PRODUKTINFO

ÆNDRING AF BPW REPARATIONSKIT

03.320.64.01.0

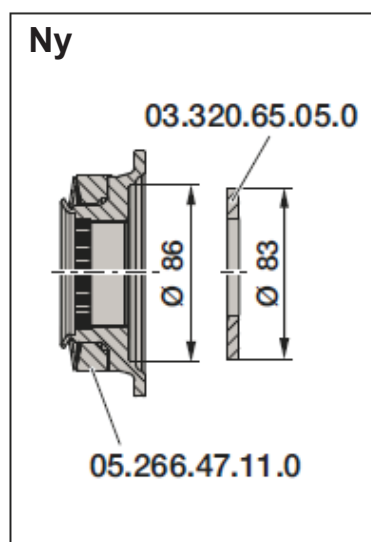
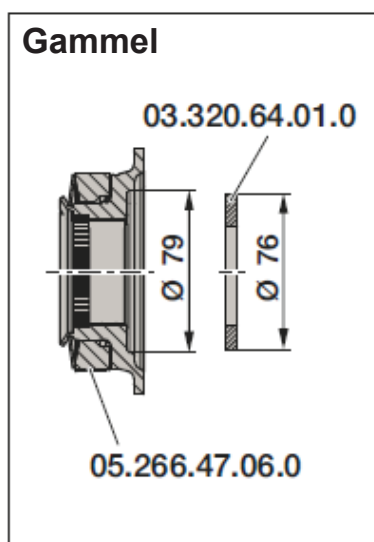
Ændres fra: til:
09.801.06.26.0 -> 09.801.06.26.1
09.801.06.27.0 -> 09.801.06.27.1
09.801.07.04.0 -> 09.801.07.04.1

For at undgå ukorrekt samling, vil nye reparationskit ikke indeholde låseskive 03.320.64.01.0.

I 2014 er kombinationen af akselmøtrik 05.266.47.06.0 med låseskive 03.320.64.01.0 blevet erstattet af kombinationen af akselmøtrik 05.266.47.11.0 med låseskive 03.320.65.05.0.

En anden kombination af akselmøtrik og låseskive, end som forklaret ovenfor, er ikke tilladt. Ukorrekt samling kan medføre yderligere skader.
